კორექტირებული არქიტექტურული პროექტის

საექსპერტო შეფასება

ქალაქი თბილისი, ცაცხვების №19

(ს/კ: 01.10.18.009.112)

ნახაზი 1,1

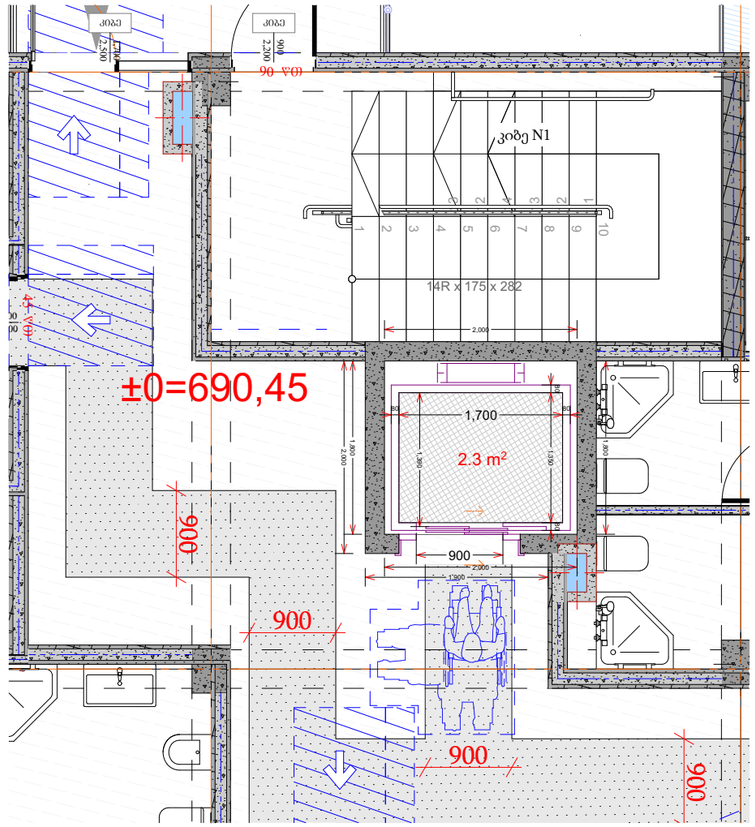
2) მოსატრიალებელი სივრცეები, საპროექტო შენობაში დაგეგმილია ეროვნული სტანდარტის 304_ე ქვეთავის შესაბამისად;
ყველა მისაწვდომ სივრცეები მოსატრიალებელი სივრცეები შეესაბამება 304,3,1 და 304,3,2 ქვეთავებს. სველ წერტილებში სივრცეები შეესაბამება 304,3,1 ქვეთავში განსაზღვრულ 1700 მმ_იანი დიამეტრის მოსატრიალებელს (ნახაზი 1,1) და დერეფნებში სივრცეები შეესაბამება 304,3,2 ქვეთავში განსაზღვრულ T-ს ფორმის მოსატრიალებელს. (ნახაზი 1,2)

ნახაზი 2,1

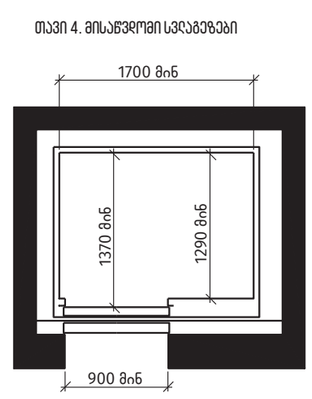
3) თავისუფალი სიგანე, საპროექტო შენობაში დაგეგმილია ეროვნული სტანდარტის 403,5_ე ქვეთავის შესაბამისად;
ყველა მისაწვდომ სვლაგეზის თავისუფალი სიგანე შეესაბამება 403,5,1_ე ქვეთავის და შეადგენს არა უმცირეს 1,5 მეტრს. (ნახაზი 2,1)

4) თავისუფალი სიგანე 90 გრადუსიან ბრუნის შემთხვევაში, საპროექტო შენობაში დაგეგმილია ეროვნული სტანდარტის 403,5,3_ე ქვეთავის შესაბამისად, ასევე მისაწვდომი სვლაგეზის მინიმალური სიგანიდან გამომდინარე (1,5 მ.) გვერდისასავლელი სივრცეების მოწყობა არ ესაჭიროება. (ნახაზი 2,1)

სურ. 407.4.1 (ბ)
კაბინის გაბარიტები - გვერდით მდებარე კარი
(ცენტრიდან მოშორებული კარი)

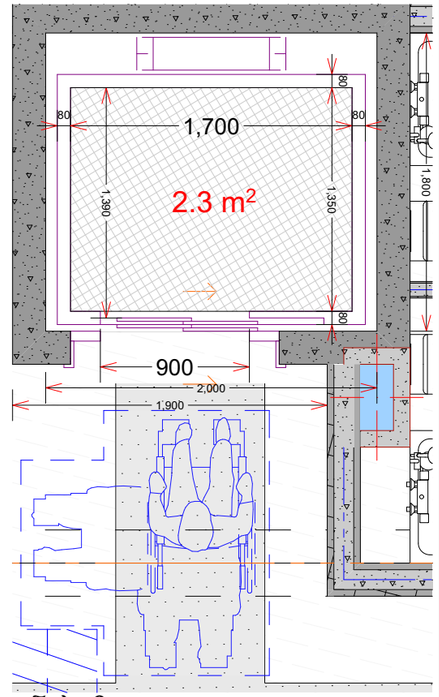
8) ლიფტის კაბინის მოთხოვნები, საპროექტო შენობაში დაგეგმილია ეროვნული სტანდარტის 407_ე ქვეთავის შესაბამისად და აკმაყოფილებს 407,4_ე პუნქტის ყველა მოთხოვნებს. (ნახაზი 2,2)

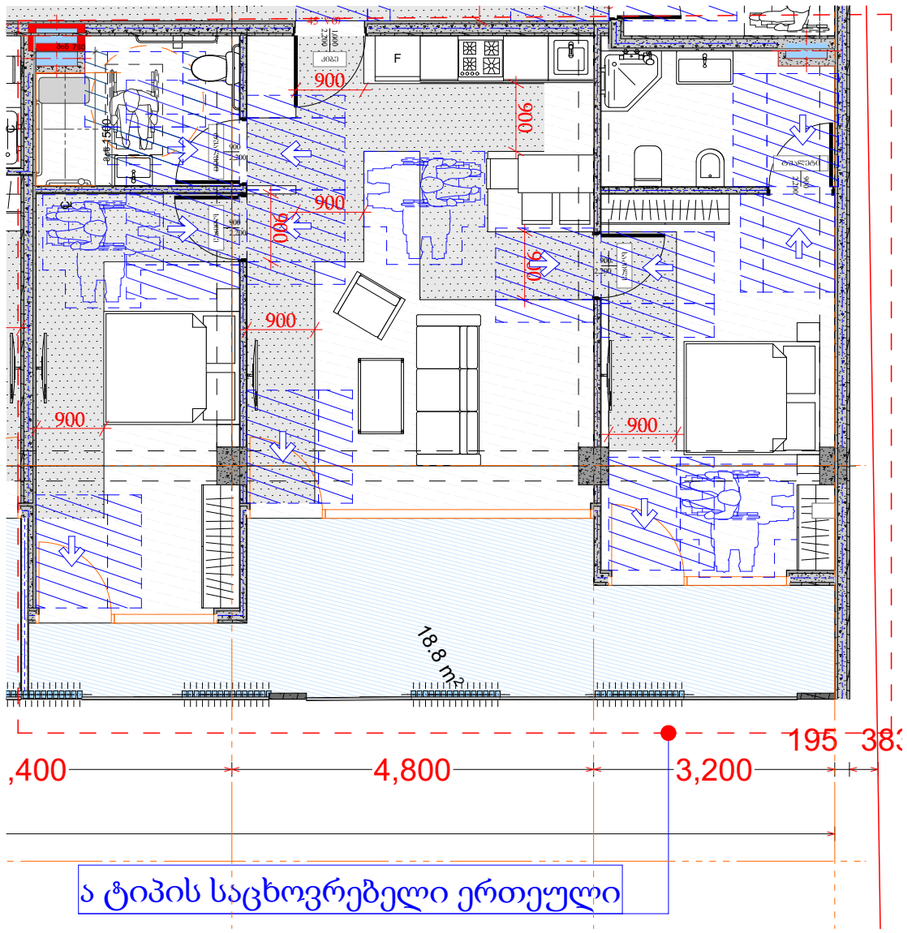
1) საავტომობილო სივრცეები, საპროექტო შენობაში დაგეგმილია ეროვნული სტანდარტის 502,2-502,8_ე ქვეთავის შესაბამისად; ყველა მისაწვდომ ავტოსადგომს გააჩნია მისაწვდომი გასავლელი, რომლის სიგანე და სიგრძე შეესაბამება 502,4_ე ქვეთავს და შეადგენს არა უმცირეს 1,5 * 5,5 მეტრს. (ნახაზი 3,1)

2) გზა-კიბეები, საპროექტო შენობაში დაგეგმილი გზა-კიბე შეესაბამება ეროვნული სტანდარტის 504_ე ქვეთავის და სრულად აკმაყოფილებს მისაწვდომი კომპონენტის მოთხოვნებს, მინიმალურ სიგანეებთან და მოაჯირებთან დაკავშირებით ასევე მოწყობილია თავშესაფრის თავისუფალი სივრცეები და აკმაყოფილებს 1007-ე ქვეთავის მოთხოვნებს.
